第207回「地域の会」定例会資料〔前回定例会以降の動き〕

2020年9月2日

委員ご質問への回答

液状化対策等の取り組み状況について

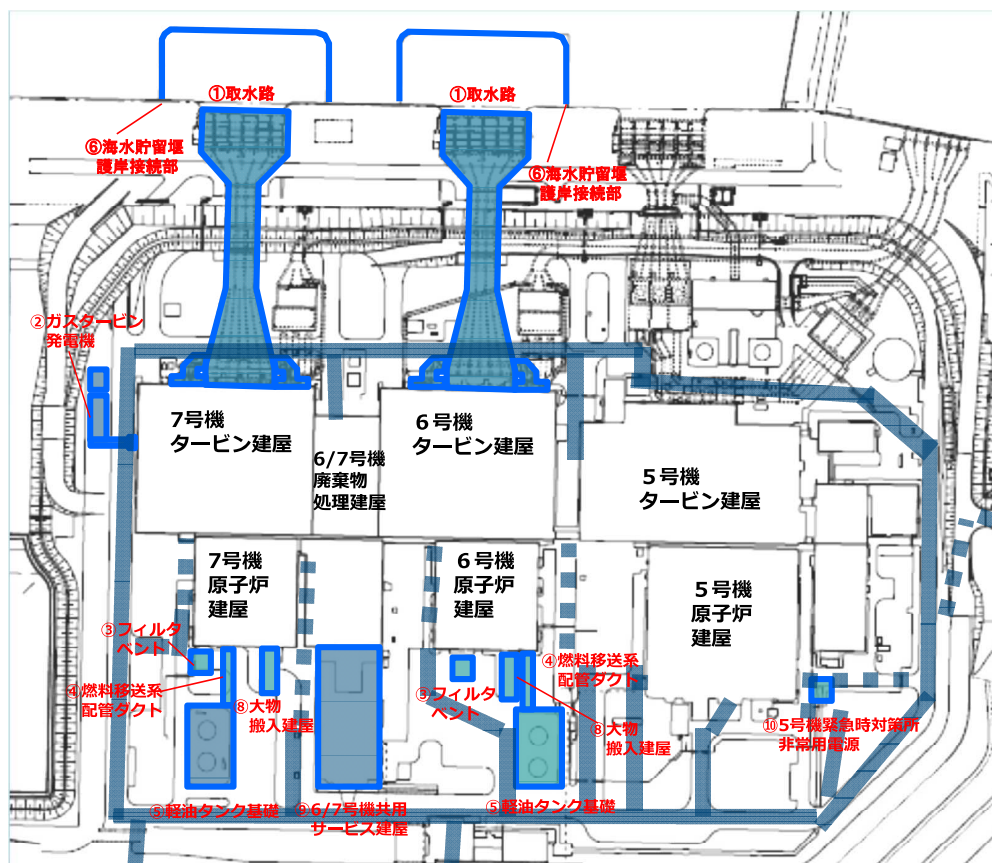
竹内委員の液状化対策の取り組み状況についての質問に対して、200 回定例会で示された回答書の中に「・・・液状化の影響として大湊側の敷地全体が1m沈下することを考慮しており・・・」とありました。“液状化の影響として大湊側の敷地全体が1m沈下することを考慮している”ことに関して質問です。

Q1. 原発では、どの施設・設備が不具合となっても重大事故につながる可能性は大きいと考えます。液状化対策の取り組みとして10か所の設備が示されていますが、1m沈下することを考慮して10か所以外にどのような液状化対策を考えているのですか。

例えば施設間の接続部分、機器や配管のつなぎ部分、サブドレン等の液状化対策はどのようになされているのですか。

- 6, 7号機における安全上重要な設備に必要な液状化対策等については、これまでご説明してきた、6, 7号機取水路、ガスタービン発電機基礎、6, 7号機フィルターベント基礎、大物搬入建屋などです。それ以外の安全上重要な設備は岩盤に直接支持されているなどの対策を取っており、液状化は問題となりません。
- 例えば、7月の定例会の中でご質問いただいた代替循環冷却設備については、使用する復水移送ポンプがある廃棄物処理建屋は原子炉建屋やタービン建屋と同様に岩盤に直接設置されており、配管も全て原子炉建屋、タービン建屋、廃棄物処理建屋の中に敷設しており屋外に敷設しているものはありません。このため、これらのポンプや配管は液状化の影響は受けません。
- また、建屋間を渡る配管については、建屋間の変位に対して問題のないことを確認しています。屋外に配置する代替熱交換器車から建屋接続口につなげる部位は、変位が生じても曲がって通水できる金属ホースで接続します。代替熱交換器車を横付けする建屋近傍までの道路についても、緊急時のアクセスルートとして段差が生じることが想定される箇所の液状化対策工事を行っています。

- 建屋周囲に設置されているサブドレン設備については、井戸周辺の地下水位を低下させることにより周囲の液状化の発生を防止しております。サポート追設など耐震性強化を行っておりますが、地盤改良などの液状化対策は行っていません。
- なお、大湊側の敷地（標高12mの敷地）が1m沈下することとして安全性の評価を行ったのは、地震時の状況を想定したものでなく、津波に対する機能確保の評価です。砂層の厚さが一様でないため、実際は一様に1m沈下するものではありません。最も大きな沈下量が1mと見込まれたため、仮に全体が1m沈下しても安全性が確保されることを確認しているものです。
- また、8月の定例会においても説明致しましたが、1～5号機の使用済燃料プールについては、福島事故後に1号機を代表として簡易的な裕度評価を実施し、耐震性に裕度があり冷却が確保されると評価しております。更に、万が一の重大事故時に備え、発電所全体として注水手段や水源等の必要な資源を確保しています。
